製品分類	マイクロプロセッサ		発行番号	TN-SH7-472A		Rev.	第 1 版
題名	SH7750 /SH7751 ハードウェアマニュアルの外形寸法表示の変更		情報分類	1 . 仕様変更 ② . ドキュメント訂正追加等 3 . 使用上の注意事項 4 . マスク変更 5 . ライン変更			
適用製品	SH7750,SH7750S,SH7750R SH7751,SH7751R	対象ロット等	関連資料	SH7750、SH7751 シリーズ ハードウェアマニュアル		有効期限	
		全ロット				永年

ハードウェアマニュアルの付録(最終章)にあります BGA 外形寸法表示において下記表示変更をご連絡致します。

外形寸法図 (256 ピン BGA)

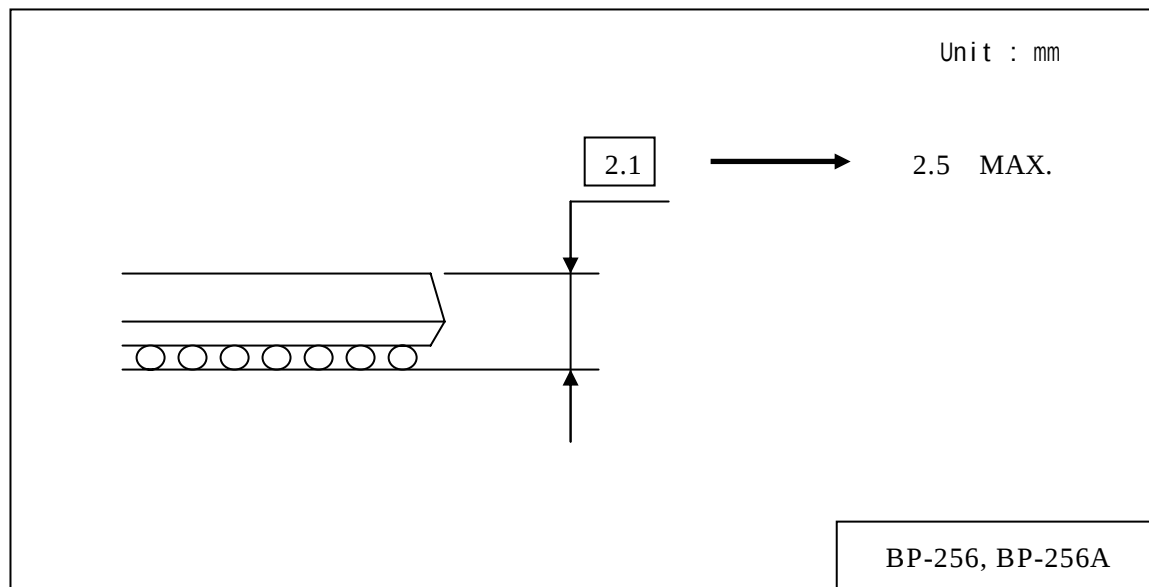
外形寸法図 (256 ピン BGA) の厚さ寸法のみ表示変更

変更前

Typical 寸法値 :2.1

変更後

Max. 寸法値 :2.5MAX

(本件は、厚さ寸法表示を MAX. 寸法表現に統一するためのもので実製品の寸法形状に変更はございません。)
